SERVICE INFO – FAG 0026

Zmiana kształtu uszczelnienia

Zmiana - RIU:566283.H195 na 566283.01.H195

Producent: DAF

Foto 1: Kształt uszczelnienia został zmodyfikowany

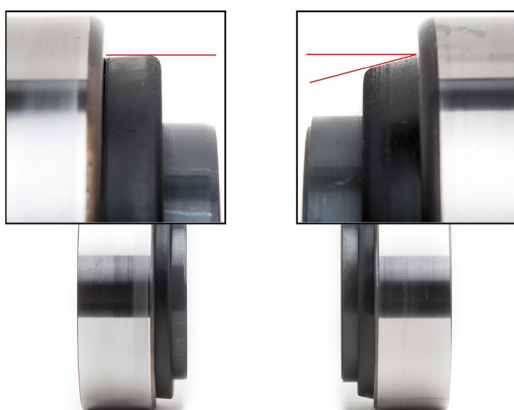
Podczas montażu zestawu naprawczego RIU o numerze 566283.H195 może dojść do uszkodzenia uszczelnacza.

W najgorszym przypadku uszkodzone uszczelnienie może doprowadzić do zwiększonych oporów lub nawet zablokowania koła.

W celu wyeliminowania zagrożenia, uszczelnienie zostało zmodyfikowane (Foto 1).

W wyniku czego RIU o numerze 566283.H195 zostało zastąpione numerem 566283.01.H195.
